**Avis délibéré
de la Mission régionale d'autorité environnementale
d'Île-de-France sur le projet Parc des Subsistances à
Fontainebleau (77)**

N°MRAe 2021 - 1696

Le présent avis porte sur le projet d'aménagement du « Parc des Subsistances » à Fontainebleau dans le département de la Seine-et-Marne et sur son étude d'impact associée, datée de mars 2021. Il est émis dans le cadre de la procédure de permis d'aménager.

Figure 5 : Plan des espaces paysagers et des circulations (source : étude d'impact)

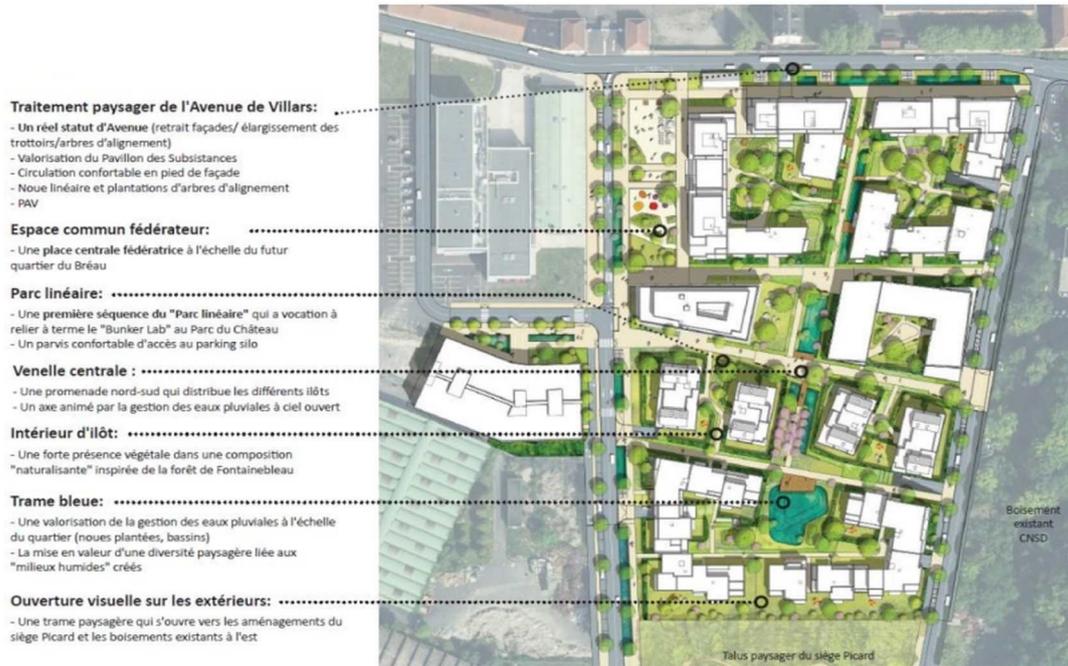
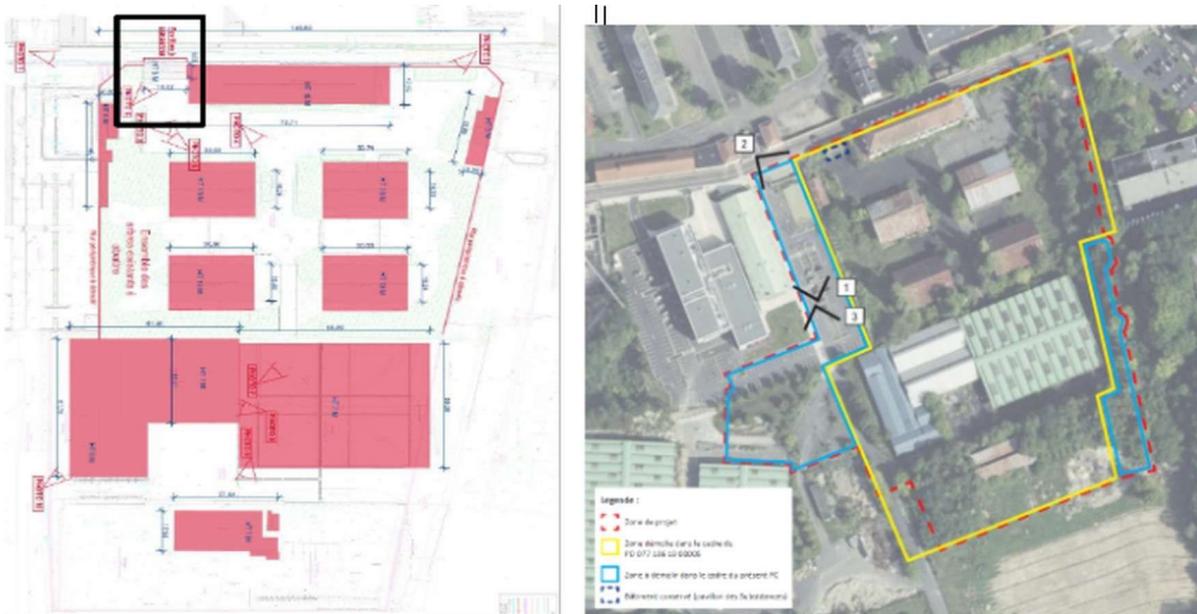
La MRAe remarque qu'il conviendra de bien inclure l'emprise du parking en silo dans toutes les figures présentant le périmètre du projet dans l'étude d'impact.

Le plan masse du projet indiquant les hauteurs de bâti de R+1 à R+5 omet toutefois de mentionner le restaurant constituant un étage supplémentaire (« rooftop ») en R+6 (en p. 29 de l'étude d'impact).
